Vysvětlení / doplnění / změna zadávací dokumentace č. 5

Veřejná zakázka:	Novostavba DZR v lokalitě Vrchlabí – stavební práce
Ev. č. VVZ:	Z2023-050632
Zadavatel:	Královéhradecký kraj, se sídlem Pivovarské náměstí 1245, 500 03 Hradec Králové, IČO 708 89 546
Způsob zadání:	Otevřené nadlimitní řízení veřejné zakázky na stavební práce podle zákona č. 134/2016 Sb., o zadávání veřejných zakázek, ve znění pozdějších předpisů (dále jen „zákon“)

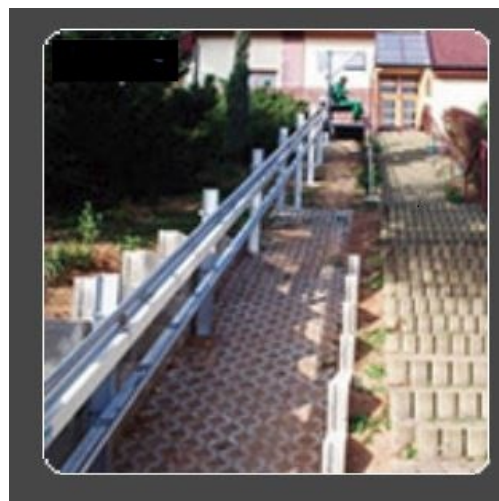
Žádáme o lepší popis plošiny, popis je tak rozmanitý, že nevíme, zda se jedná o plošinu přímou nebo nepřímou. Chybí i další informace ohledně uchycení dráhy,... . Potřebujeme nejlépe výkresy, stačí i fotky z větší dálky.

Doplnění popisu plošiny z VDZ č. 3:

Jedná se o plošinu přímou. Uchycení plošiny je na sloupky - viz ilustrační foto (obrázky)
